**Demande d'autorisation par la  
Commission de la capitale  
nationale du Québec pour  
la finalisation des travaux et  
activités de la phase 3 de la  
promenade  
Samuel-De Champlain**

**Tronçon situé entre la côte de  
Sillery et la côte Gilmour, sur le  
territoire de la ville de Québec.**

**ADDENDA AU PROJET DE LA  
PROMENADE SAMUEL-DE  
CHAMPLAIN PHASE 3**

# 2\_Présentation de la variante 7

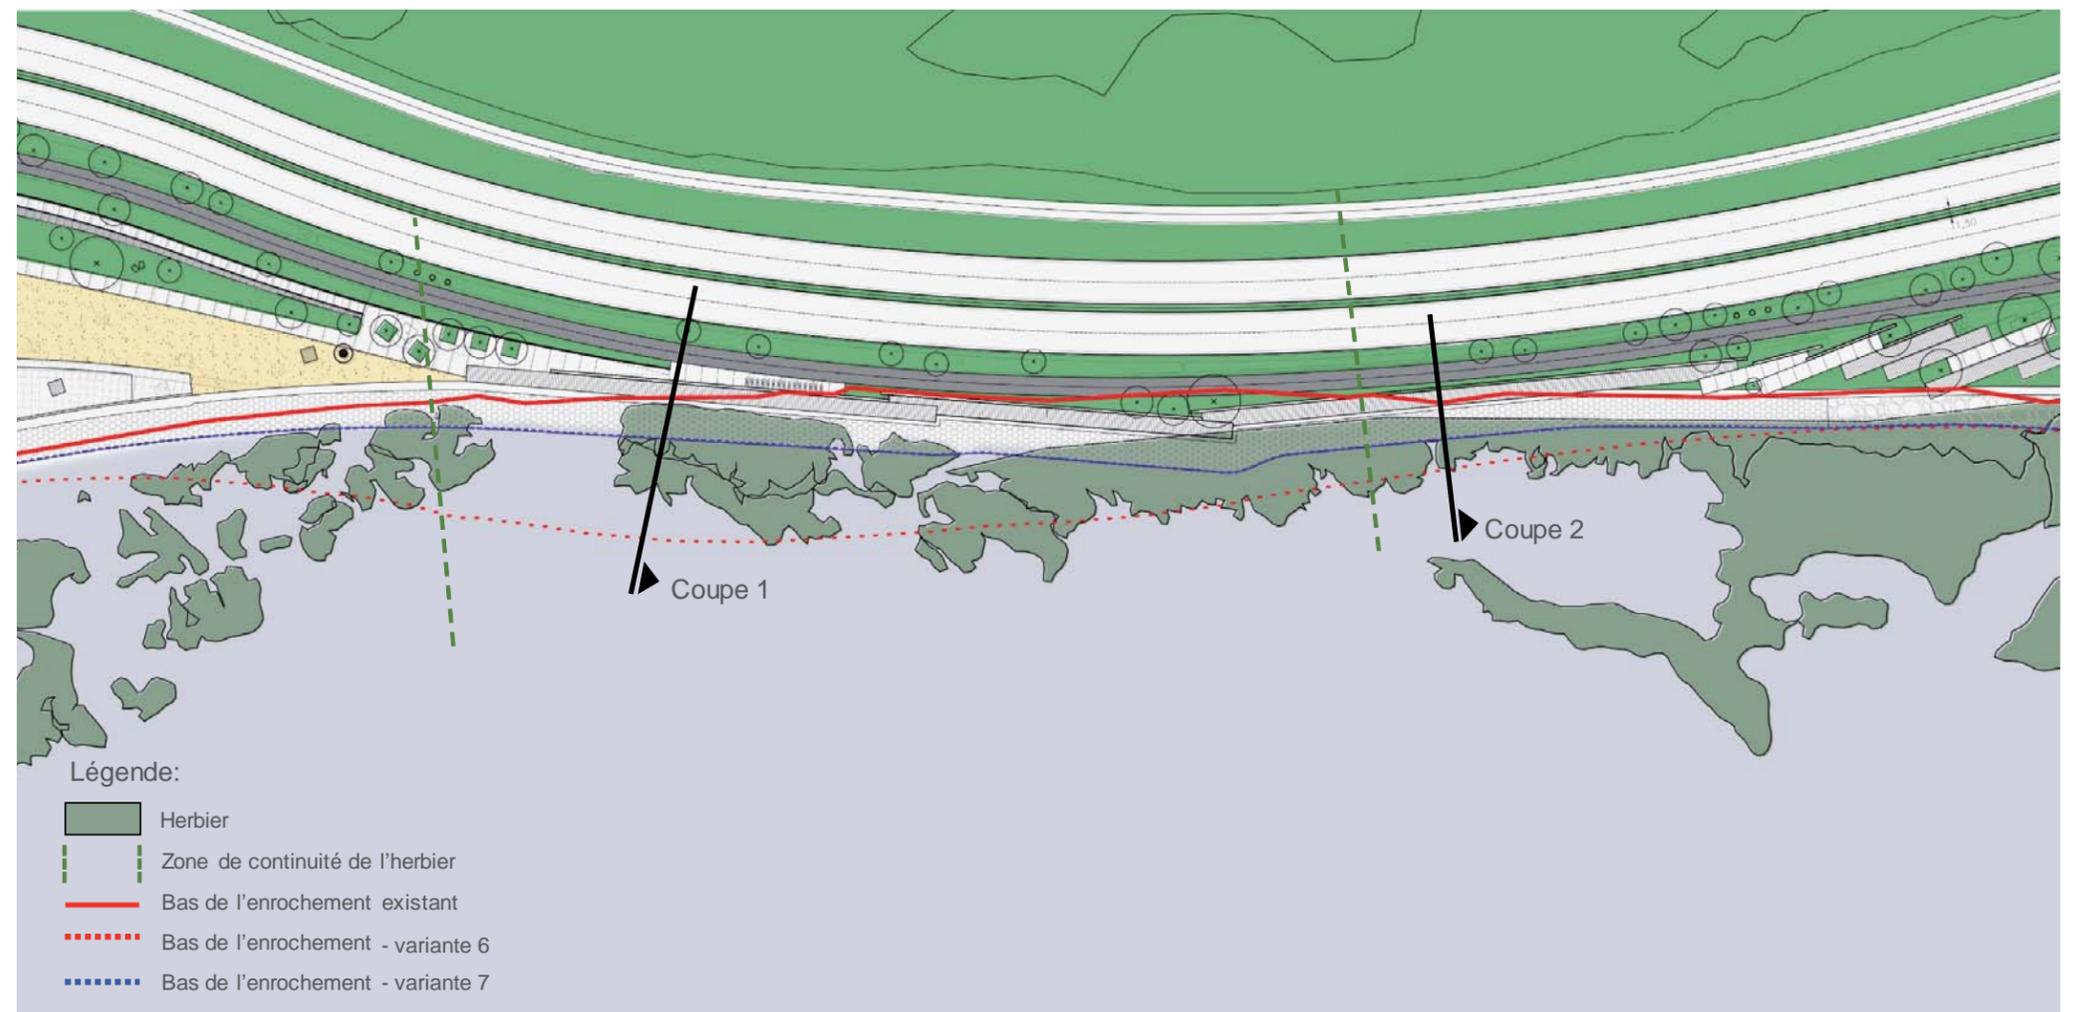
Ce document présente la variante 7 du projet de la promenade Samuel-De Champlain Phase 3 et constitue un addenda au projet proposé pour analyse environnementale au MELCC. À des fins de références, la variante 5 du projet est celle qui fût présentée au BAPE en 2013 et la variante 6, quant à elle, fit l'objet d'un dépôt dans le document d'engagement de juin 2016. La variante 7 consiste en une réduction majeure de l'envergure du projet visant à assurer la continuité est-ouest des principaux herbiers du marais de l'anse Saint-Michel.

La figure ci-contre illustre la position du pied de l'enrochement existant, sa position dans la variante 6 et la nouvelle position retenue pour la variante 7.

La variante 7 constitue une réduction de l'empiètement de près de 5000 m<sup>2</sup> par rapport à la variante 5.

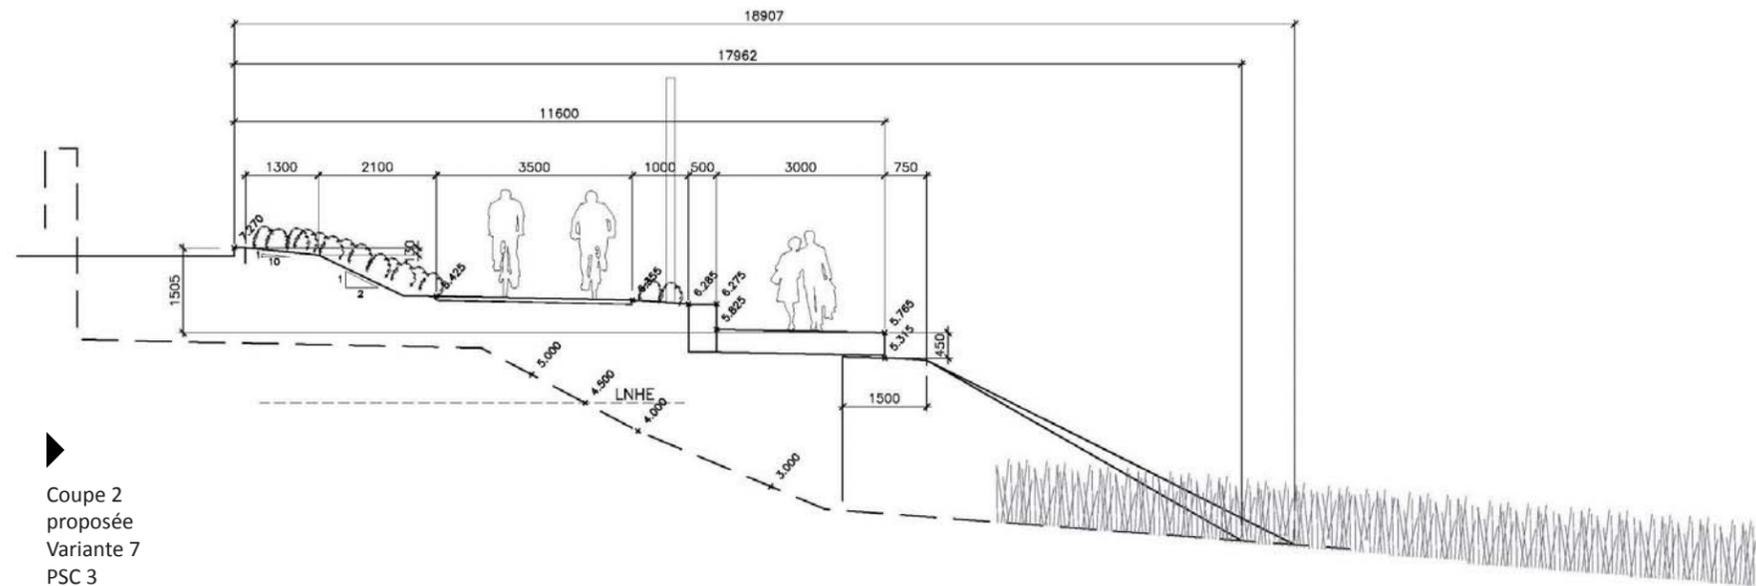
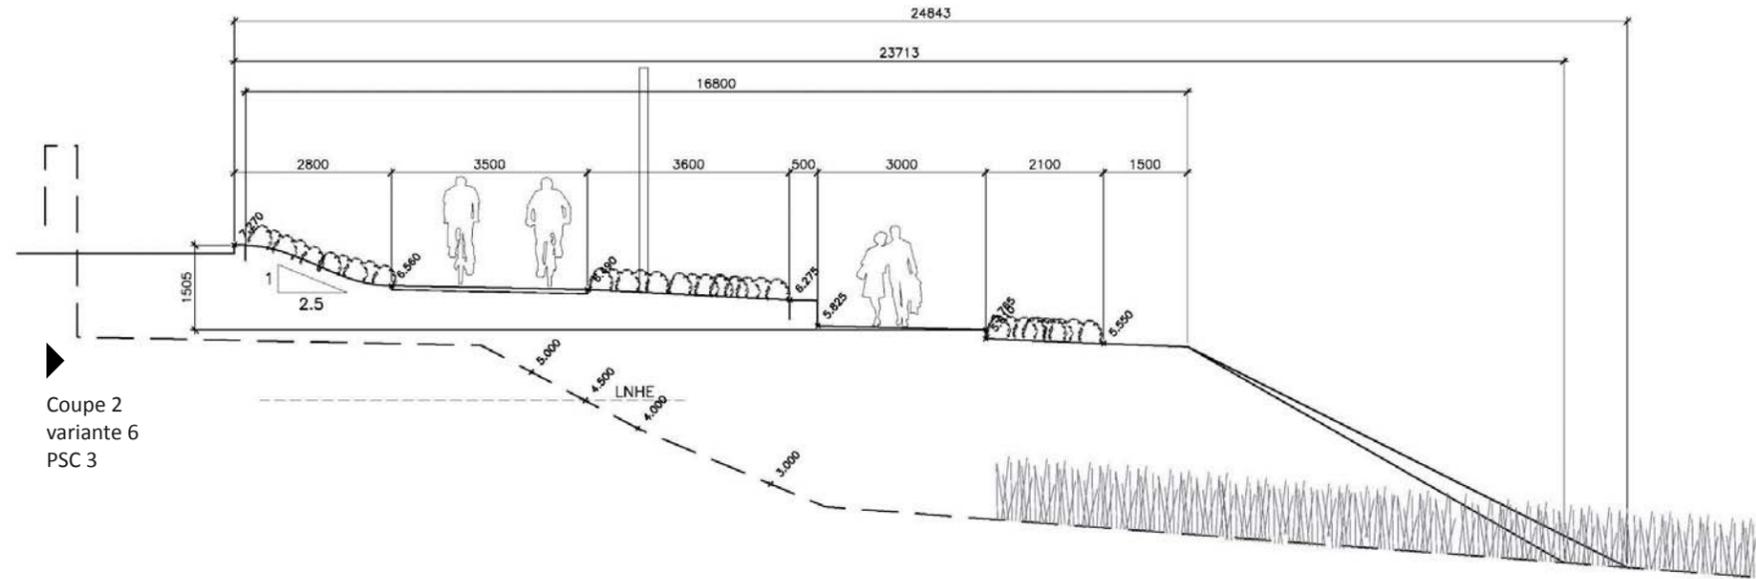
Les coupes présentées ici illustrent le recul proposé par la réduction de l'empiètement au fleuve. Ce recul est rendu possible par la réduction au minimum des espaces tampons entre les différentes circulations (automobile, cyclable et piétonne).

# 3\_Vues en plan des modifications apportées au projet

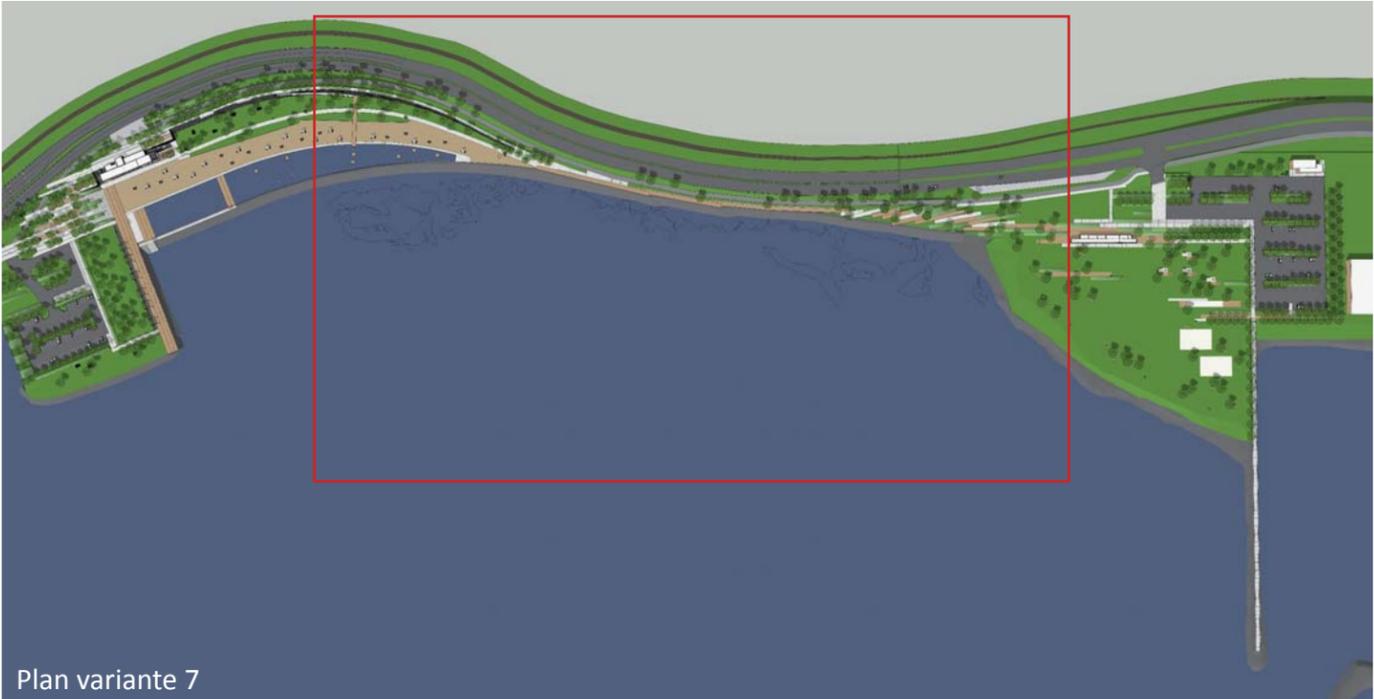
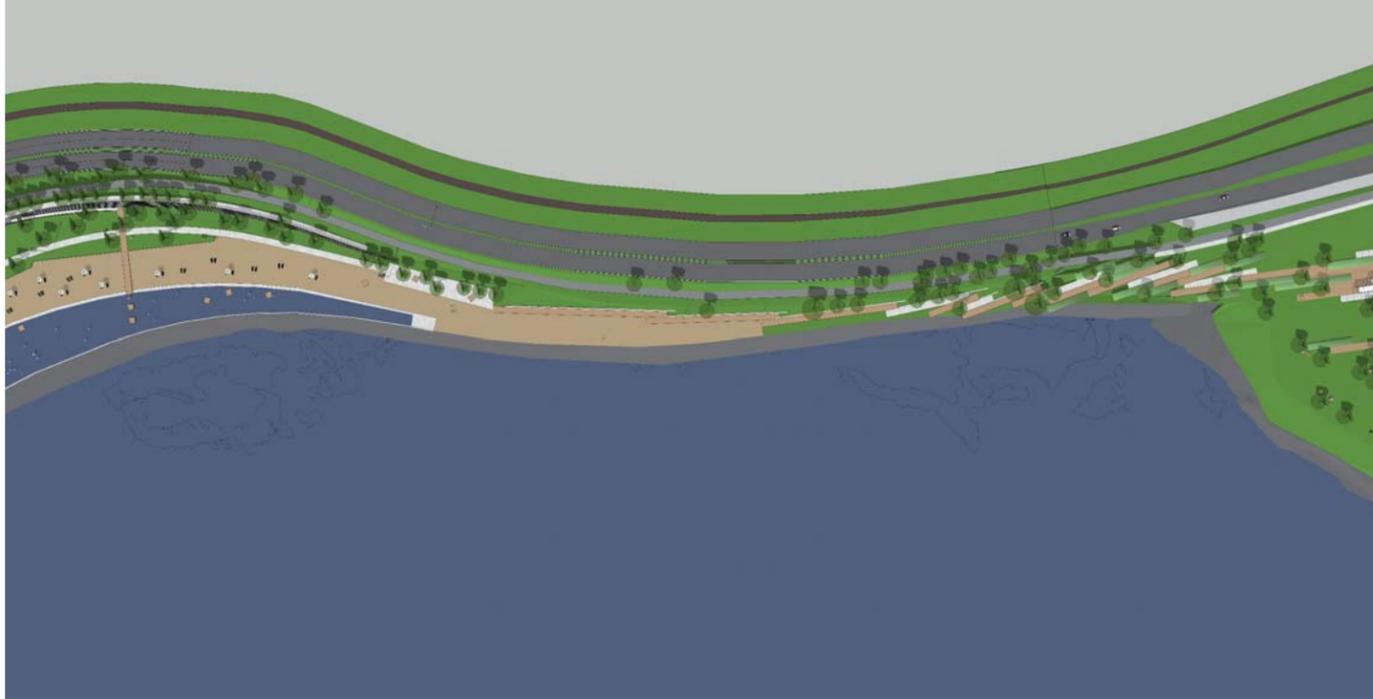
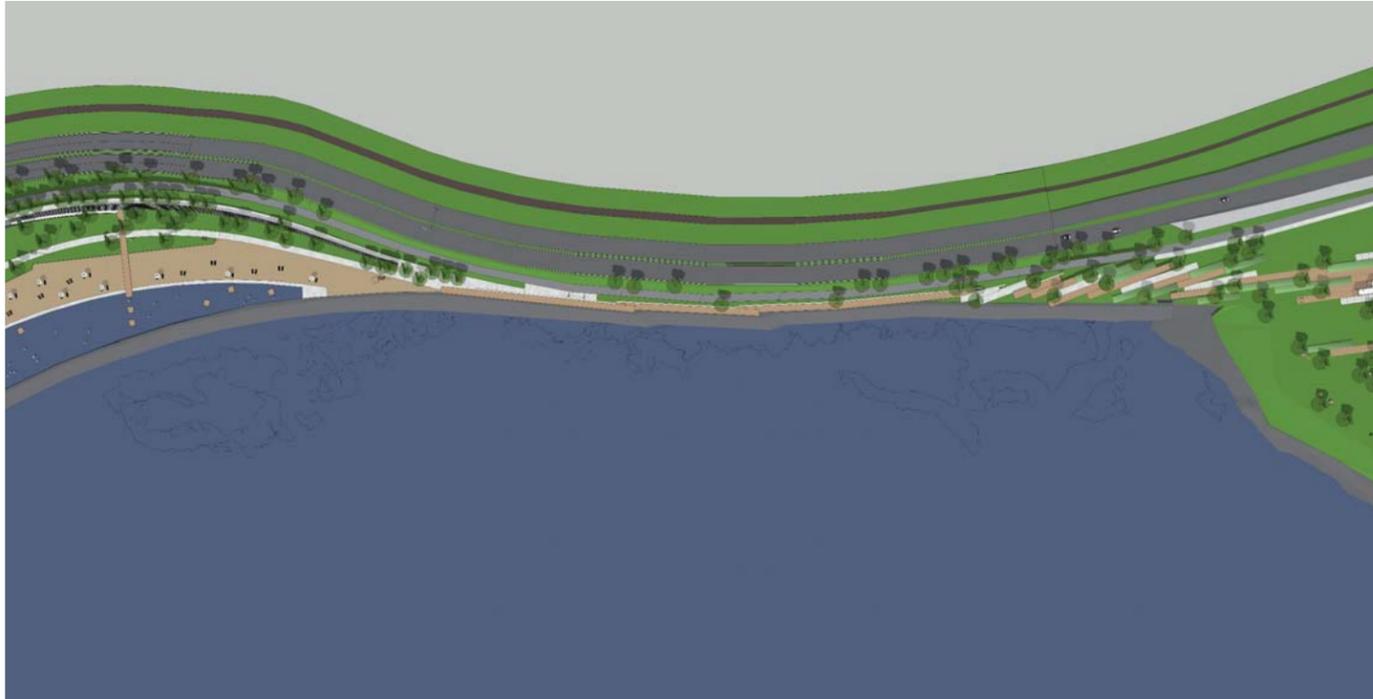
Plan variante 6

Plan variante 7

# 4 Réfection du brise-lames Ouest de la marina

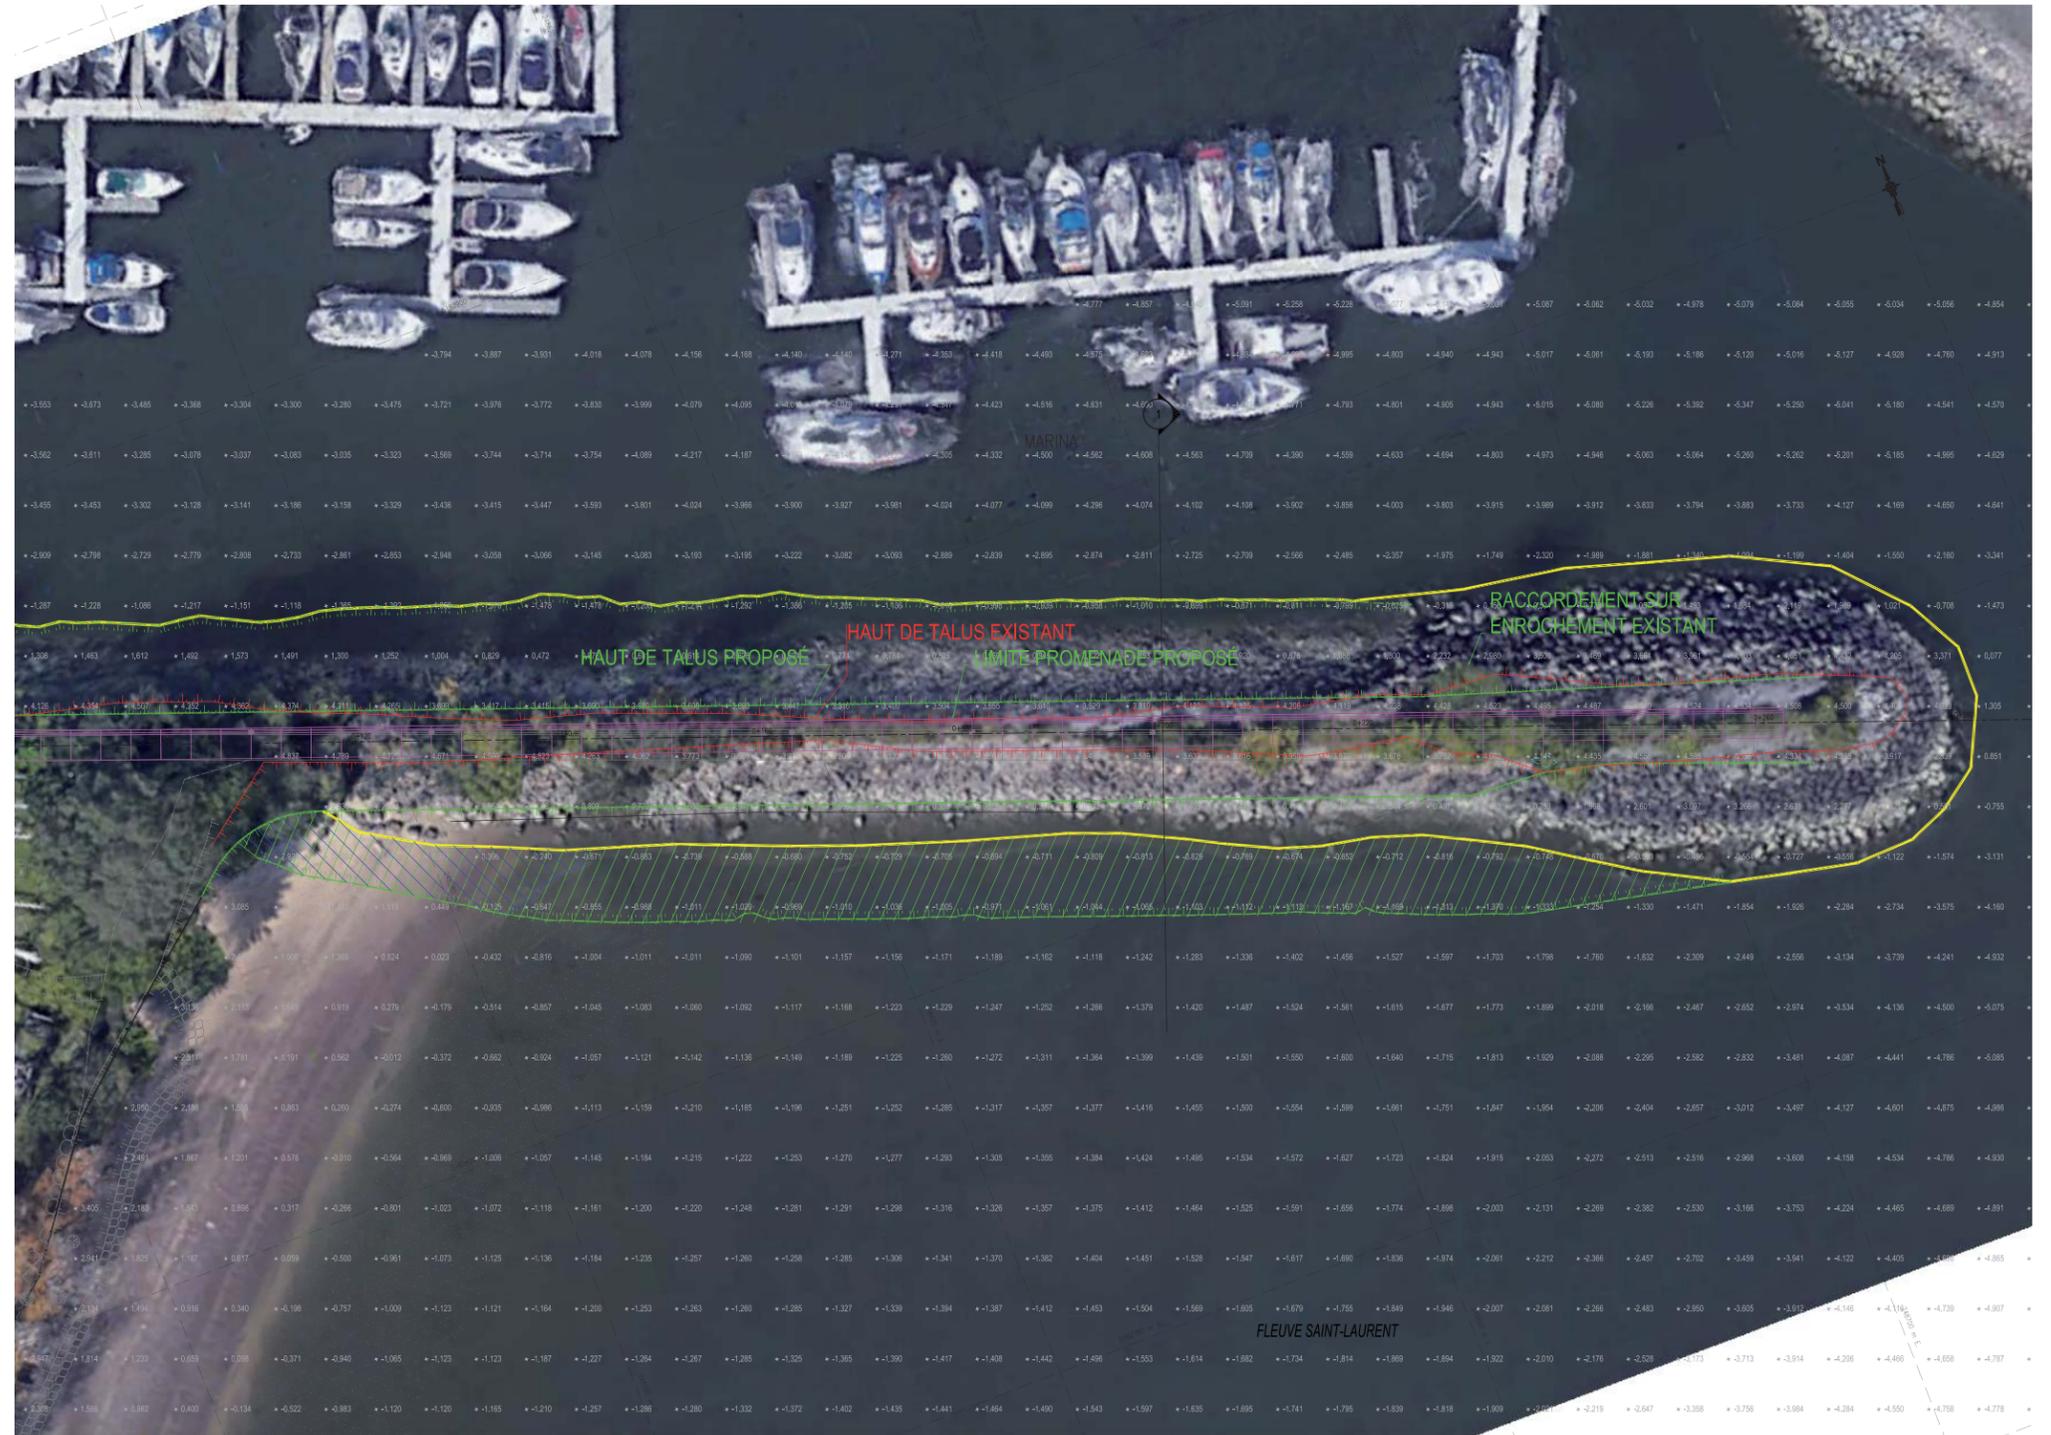
Tel que décrit à la section 3.1.7.2 de l'Étude d'impact environnemental (Génivar, mars 2012), le brise-lames Ouest de la marina du Yacht-Club de Québec est dégradé et sera réparé et mis aux normes dans le cadre du projet. Des efforts importants ont été faits afin d'optimiser la configuration du brise-lames afin de minimiser l'empiètement au fleuve. La configuration proposée permet:

- 1- de ne pas empiéter du côté de la marina afin de ne pas restreindre la largeur du chenal de navigation;
- 2- mettre en place une tablette sur le dessus du brise-lames qui permettra la circulation à des fins d'entretien et de maintenance du brise-lames;
- 3- d'amener la crête du brise-lames à 5,4m d'élévation afin de minimiser les besoins en maintenance et d'assurer la durabilité de l'ouvrage de protection;
- 4- d'aménager une promenade piétonne sur la crête du brise-lames. Il est à noter que la mise en place de la promenade n'a pas d'impact significatif sur l'empiètement dû à la réfection du brise-lames.

Il est à noter que les travaux de réfection du brise-lames n'occasionnent pas d'empiètement sur les schorres inférieur et supérieur car aucun herbier n'est présent dans ce secteur.
